改善箇所説明図

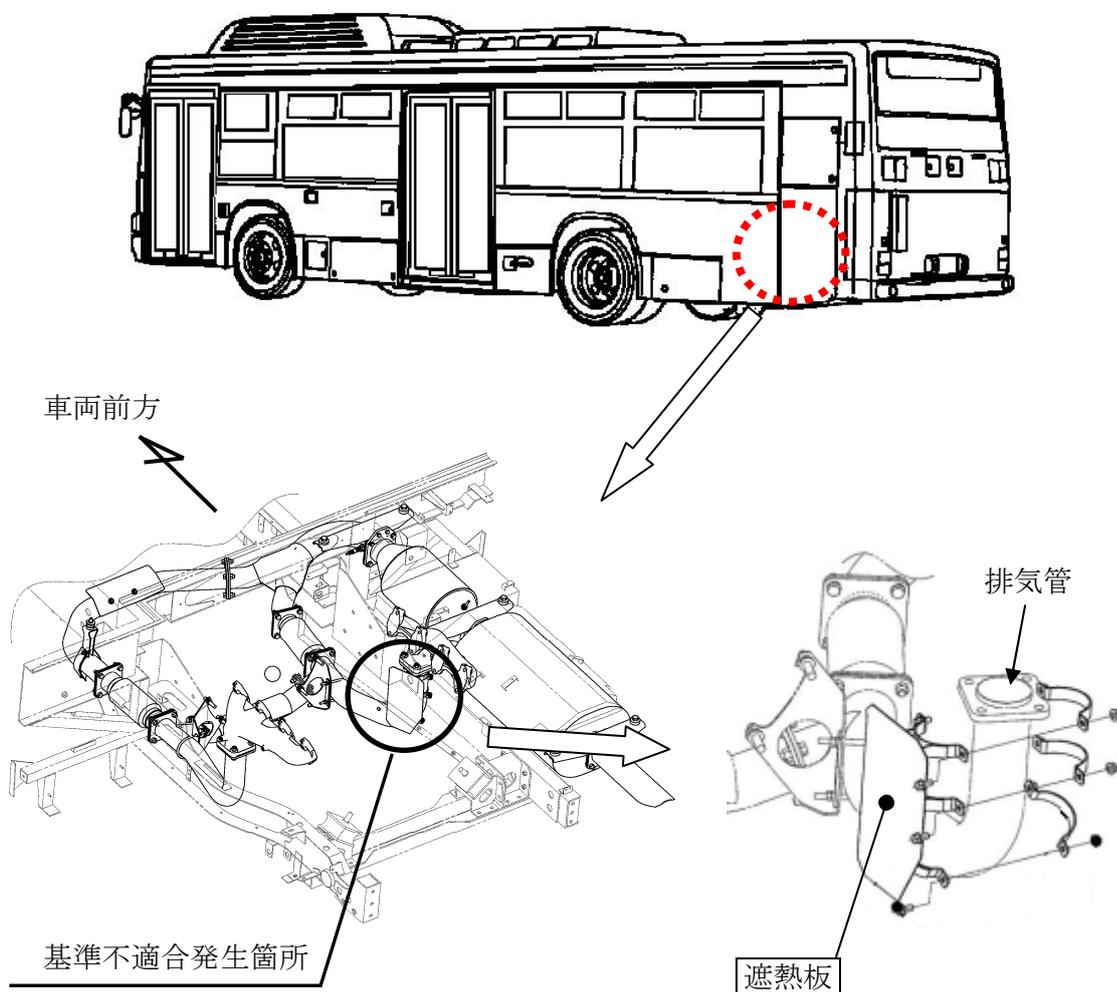
圧縮天然ガス自動車（CNG車）の路線バスにおいて、排気管に取り付けた遮熱板の溶接が不適切なため、排気管の熱及び車両振動により溶接部が破損するものがある。そのため、そのままの状態で使用を続けると、最悪の場合、遮熱板が脱落するおそれがある。

改善の内容：
全車両、遮熱板を良品に交換する。

識別：車両後側の点検扉内側に、黄色ペイントを塗布する。
